*Oggetto:* **[ID\_VIP: 10415] Comune di Amatrice (RI)**

*"S.S. 260 "Picente" Lavori di adeguamento e potenziamento della tratta stradale laziale - 2° Lotto - Variante di Amatrice dal km 43+800 al km 41+150".*

**Richiesta di integrazioni documentali**

**Fig.8** Sovrapposizione delle opere allo stralcio della Tav. B e della Tav.A del PTPT (cfr. elab. T00IA10AMBCT03A e T00IA10AMBCT02A)

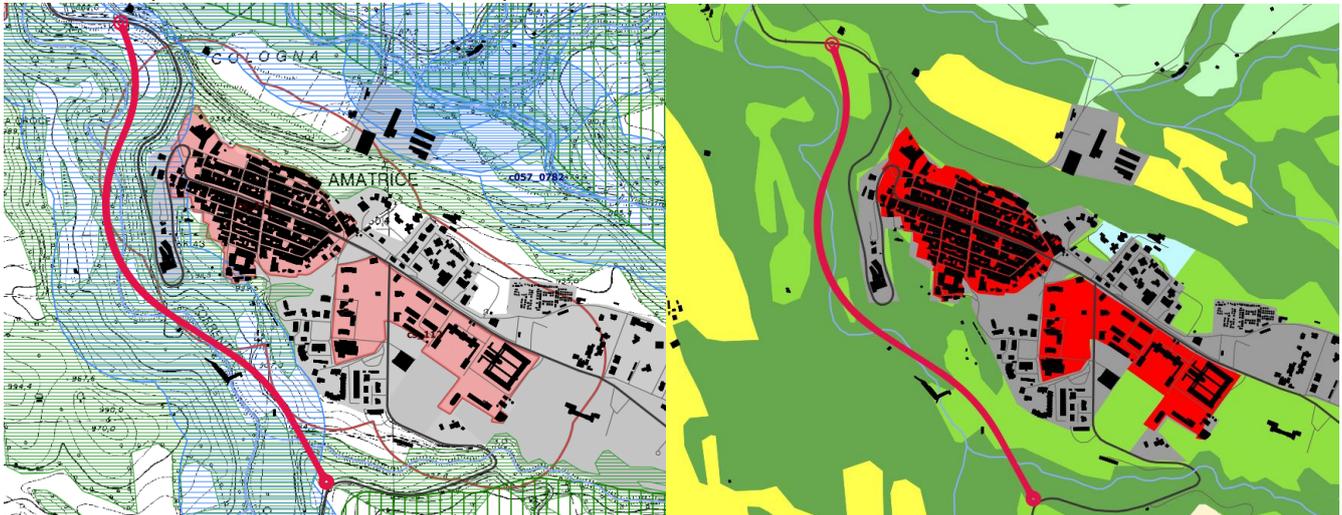
Stante il quadro delle tutele, la SABAP nel merito dell'analisi di conformità e compatibilità relativa alle norme del PTPR ha precisato quanto di seguito:

**"L'art. 36 (protezione dei fiumi, torrenti e corsi d'acqua)** al comma 17 dispone che: "Le opere e gli interventi relativi alle attrezzature portuali, alle infrastrutture viarie, ferroviarie ed a rete sono consentite, in deroga a quanto previsto dal presente articolo, anche al fine dell'attraversamento dei corsi d'acqua. Il tracciato dell'infrastruttura deve mantenere integro il corso d'acqua e la vegetazione ripariale esistente, ovvero prevedere una adeguata sistemazione paesistica coerente con i caratteri morfologici e vegetazionali dei luoghi. Tutte le opere e gli interventi devono essere corredati della Relazione Paesaggistica di cui all'articolo 54".

**L'art. 39 (protezione delle aree boscate)** al comma 8 dispone che: "Per i territori boscati, fatti salvi i casi di cui al comma 10, e nei territori percorsi o danneggiati dal fuoco, sono consentiti, previa autorizzazione ai sensi dell'articolo 146 del Codice, esclusivamente gli interventi di recupero degli edifici esistenti, le relative opere idriche e fognanti, gli interventi di sistemazione idrogeologica delle pendici, la costruzione di abbeveratoi, ricoveri e rimesse per il bestiame brado, fienili, legnaie e piccoli ricoveri per attrezzi con progetto e relativo fabbisogno documentati ed approvati, secondo le leggi vigenti, la realizzazione di attrezzature e servizi strumentali allo svolgimento di attività didattiche e di promozioni dei valori naturalistico ambientali, come definiti nel paesaggio naturale e relativa disciplina d'uso, da localizzare nelle radure prive di alberature e, quando questo non fosse possibile, in modo tale da salvaguardare la vegetazione arborea."

**L'art. 44 (Insediamenti urbani storici e relativa fascia di rispetto)** al comma 13 dispone che: "La fascia di rispetto dell'insediamento urbano storico, di cui al comma 4, deve essere mantenuta integra ed in edificabile fatto salvo quanto previsto ai commi successivi."

**Fig.9** Cantierizzazione: ubicazione delle aree di cantiere e viabilità di servizio (cfr. T00IA02AMBPL02A - T00CA10CANPL01A)

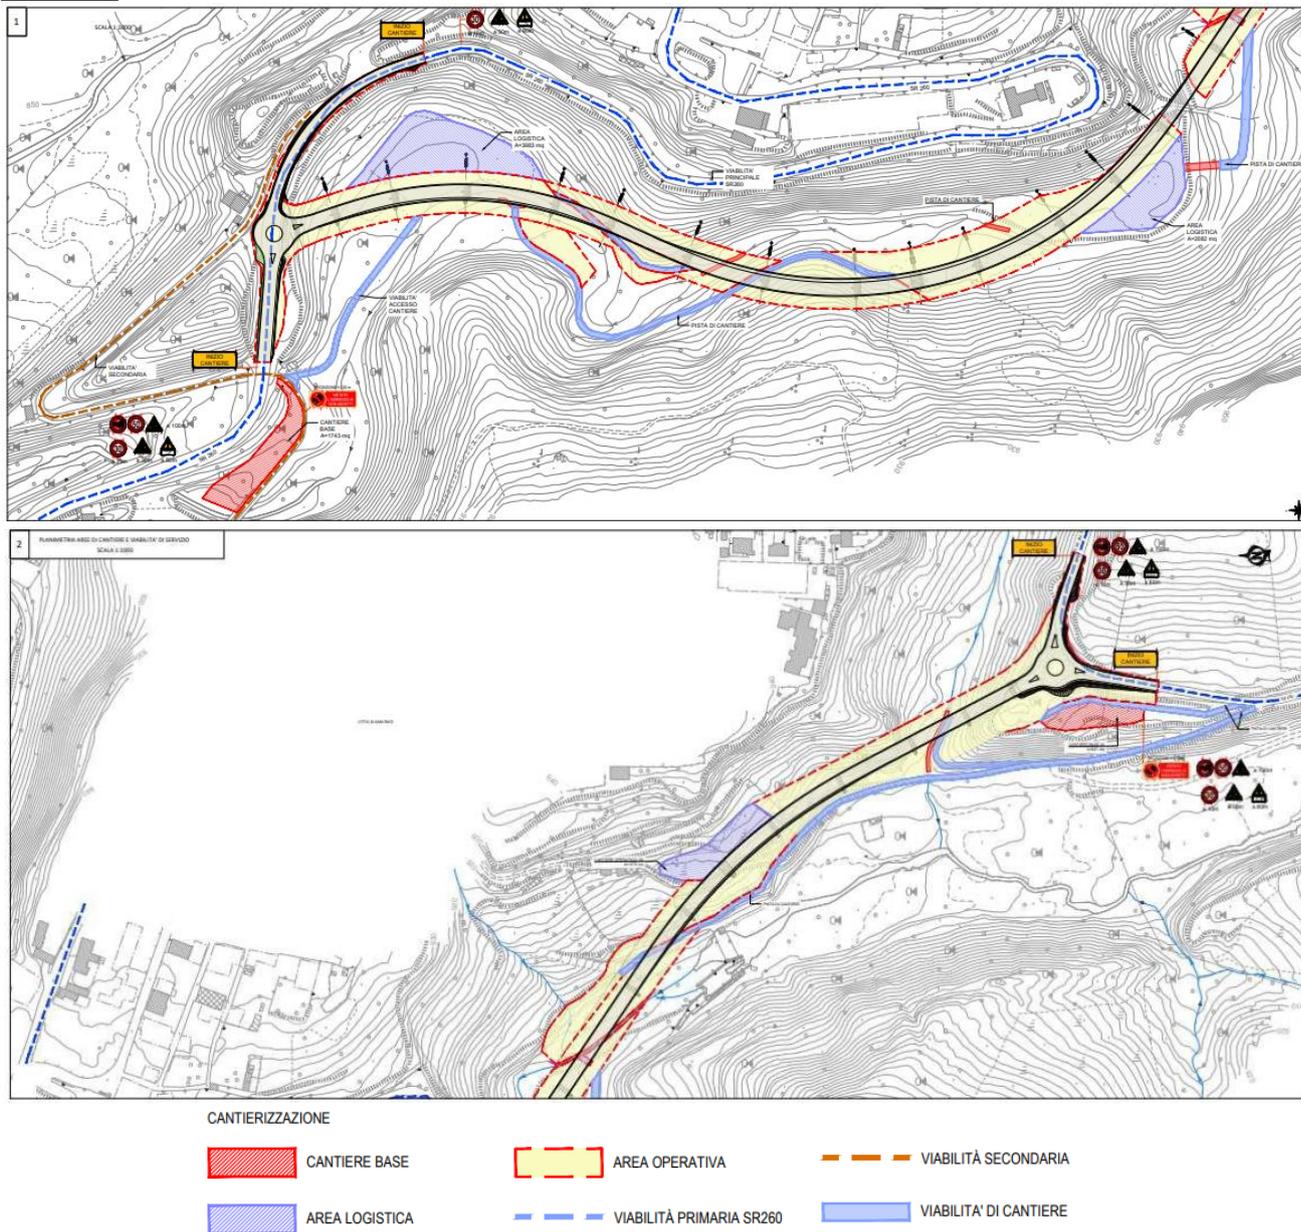
*(...) Le ricadute sui beni architettonici riguardano l’interferenza diretta con il ponte di attraversamento del fiume Castellano di interesse storico-testimoniale, ed il rapporto visivo che si instaura con la cinta muraria della città di Amatrice”.*

- la cantierizzazione: le viabilità di accesso alle aree destinate ai campi base, le piste di cantiere per la realizzazione dell'opera, i "campi operativi" e i "campi base",

**Fig.11** Alternative di tracciato e beni paesaggistici D.Lgs.42/2004

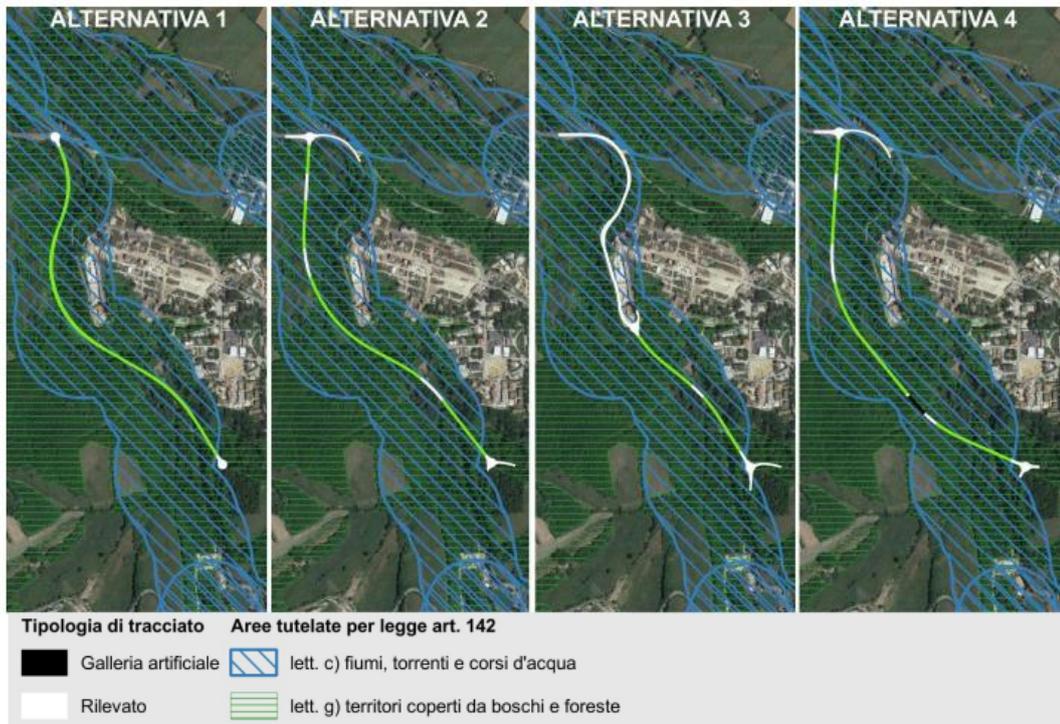
*“Valutando la conformità a quanto disposto per i beni paesaggistici gravanti sull’area, emerge che il viadotto non sarebbe realizzabile in quanto in contrasto soprattutto con gli articoli 39 e 44 delle norme.*

*(...) Le quattro alternative localizzative proposte sono state vagliate in sede di conferenza di servizi preliminare e in successivi tavoli tenutisi tra ANAS e la Scrivente Soprintendenza, all’esito dei quali si è ritenuto che le proposte 1 e 2 - consistenti nella realizzazione di un nuovo tracciato stradale, composto da tre viadotti in successione, raccordati alla viabilità esistente per mezzo di due rotatorie, che attraversa la valle del torrente Castellano innestandosi sul vecchio tracciato (soluzione 1) o quasi interamente su viadotto (soluzione 2) - presentassero meno criticità rispetto alle soluzioni 3 e 4, che prevedono rispettivamente la realizzazione di un viadotto con innesto dalla curva dell’ospedale Grifoni mediante rotatoria (soluzione 3) e un tracciato accostato sul versante sud della valle con breve tratto in galleria finestrata. Le proposte 3 e 4, seppur considerate dalla Scrivente meno impattanti a livello paesaggistico, presentano criticità quali l’interferenza con la viabilità di emergenza dell’ospedale, la difficoltà di realizzazione tecnica della rotatoria “a sbalzo” e l’interferenza con la viabilità secondaria di collegamento tra l’Ospedale e il futuro parcheggio multipiano; per l’alternativa 4 la cantierizzazione e le condizioni orografiche del versante Sud.*

Si evidenzia che la valutazione degli impatti sulla componente paesaggio e beni culturali presentata non può essere considerata esaustiva e coerente, poiché non emergono le reali differenze e i pesi delle trasformazioni operate dalle diverse alternative sulle aree tutelate ma solo la mera interferenza con le medesime, che stante la loro localizzazione produce un risultato identico e quindi non significativo.

Si chiede, preliminarmente, di spiegare perché le alternative presentate nel corso del tavolo tecnico, non corrispondono a quelle presentate nella documentazione, al fine di individuare esattamente quale sia la proposta progettuale da valutare. Pertanto, si chiede:

- a) sulla base degli esiti di quanto emergerà dagli approfondimenti dei punti 1.b) e 1.c) di ricalcolare i risultati inseriti nelle tabelle di valutazione delle alternative progettuali proposti (*cfr. documento di fattibilità delle alternative*), aggiornando e contestualizzando la tabella di valutazione delle alternative progettuali rispetto agli impatti sul paesaggio, anche per le altre alternative considerate, quantificando le reali trasformazioni prodotte sulle aree vincolate;

- b) stante quanto sopra anche gli impatti visivi determinati dalle diverse alternative, che attualmente sono stimati, impropriamente, come equivalenti nella tabella predisposta a pag. 41 del "documento di fattibilità delle alternative" e che dovranno essere ricalcolati, si chiede di fornire i fotoinserti delle 4 alternative per la valutazione della modificazione dei caratteri percettivi e del quadro paesaggistico prodotti da ciascuna soluzione e le relative considerazioni e valutazioni (cfr. T00IA00AMBRE02A), producendo anche immagini dai punti di vista dal basso dalle aree vincolate, in particolare con punti di presa dai percorsi della rete sentieristica sul fiume Castellano, che possano fare meglio comprendere gli impatti della cantierizzazione (aree e viabilità);

- c) di predisporre un ulteriore approfondimento progettuale sulle alternative, mettendo a confronto – oltre che numericamente - anche tramite rendering e fotoinserimenti delle opere di progetto dell'*alternativa 1* prescelta e dell'*alternativa 3* (che allo stato attuale si ritiene abbia un impatto più contenuto con riferimento all'alterazione del quadro paesaggistico e all'interferenza diretta con i beni tutelati, considerato la minore quantità di tratti in viadotto in luogo di maggiori tratti di adeguamento e della minore interferenza con le fasce di rispetto dei corsi d'acqua tutelati.
